Bebauungsplan Nr. 64 b „Kegelspielpanorama II“

Bezeichnung des Bauleitplanes
Bebauungsplanes Nr. 64b "Kegelspielpanorama II" sowie Änderung des
Flächennutzungsplanes in diesem Bereich

Stellungnahme
Bauleitplanung der Gemeinde Burghaun, OT Burghaun
Bebauungsplan Nr. 64 b "Kegelspielpanorama II" sowie Änderung des Flächennutzungsplanes "Kegelspielpanorama II"

Bebauungsplan Nr. 64b "Kegelspielpanorama II", Gemarkung Burghaun u. Änderung des Flächennutzungsplanes. Beteiligung gem. § 4 (1) BauGB.

Bild 2 - Verlauf des offenen Grabens unterer Teil

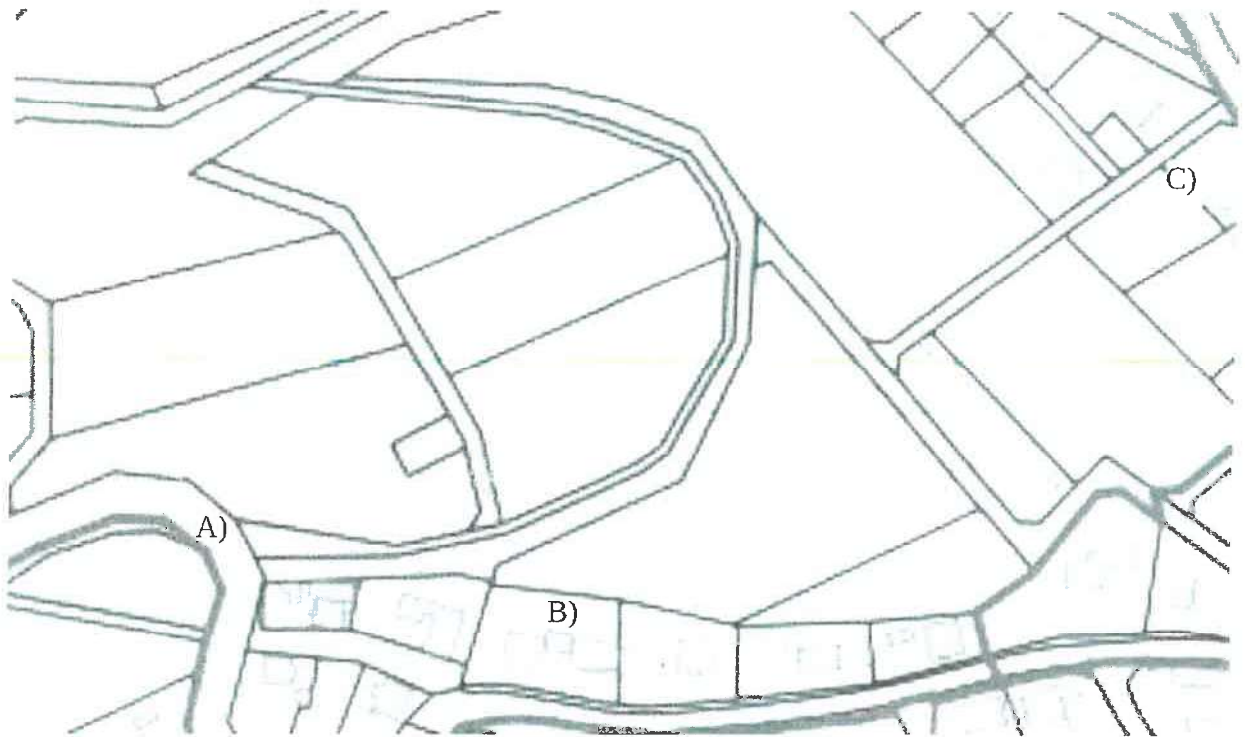
Der offene Kanal unterquert die L 3433 zum Grundstück Flur 5 Flurstück 171, Am Stein. Am Ende dieses Flurstücks stürzen dann diese Oberflächenwässer in den Vombachsgraben. Der offene Graben ist schon jetzt wenig geeignet größere Niederschlagsmengen, die in seinem Einzugsgebiet anfallen, aufzunehmen. Bei dem letzten Starkregenereignis, bei welchem u. a. dieser offene Kanal nicht ausreichte und sein Wasser u.a. den Generationentreff der Marktgemeinde Burghaun überflutete, hat nur deshalb nicht mein Grundstück überflutet, weil die Wassermassen bei dem Grundstück Flur 5, Flurstück 69 über das Grabenufer getreten sind. Wäre dies nicht geschehen, wären die Wassermassen über das Grundstück Flur 5, Flurstück 76 direkt auf meinem Grundstück gelandet und hätten an den beiden Wohnhäusern erhebliche Schäden verursacht. Der Graben auf der Flur 5 Flurstück 171 ist ein ungepflegter Naturgraben; er wird meist nur einmal jährlich durch die Marktgemeinde Burghaun grob gemäht. Bilder füge ich als Bildmappe in der Anlage bei. Allein der im Graben befindliche Heckewuchs und der dort hereingefallene und nie entfernte Heckenschnitt führt dazu, dass das

Wasser im Graben nicht abfließt. Steht in dem Graben länger Wasser, drückt dieses durch die im gesamten Gebiet des Steins vorhandenen groben Sandsteinklüfte. Bei längerem Anstehen des Wassers in dem offenen Graben gelangt dieses bis in den Keller meines Hauses Moorstraße 19. Dort wird dann das Wasser in der offenen innen liegenden Drainage des Gebäudes sichtbar. Dieser lässt sich bei einem im vorletzten Jahrhundert errichteten nicht ändern. Interessant an dieser Stelle erscheint, dass die Oberflächenwässer aus den schon bestehenden Baugebieten Kegelspielpanorama (Bauabschnitt 1 und 2) ebenfalls über diesen Wegseitengraben abgeführt werden sollen und die gesamte Risikobetrachtung an der Einmündung der Mertzwillerstraße auf die Moorstraße endet. Bei den Bildern in der Bilddokumentation des Bebauungsplans handelt es sich um Abbildungen direkt nach der Reinigung des Kanals mittels eines Baggers. Den „Normalzustand“ des Grabens habe ich in meiner Fotomappe dokumentiert. Und dieser Zustand weicht von dem in der Vorlage enthaltenen Zustand des Grabens nicht unwesentlich ab.
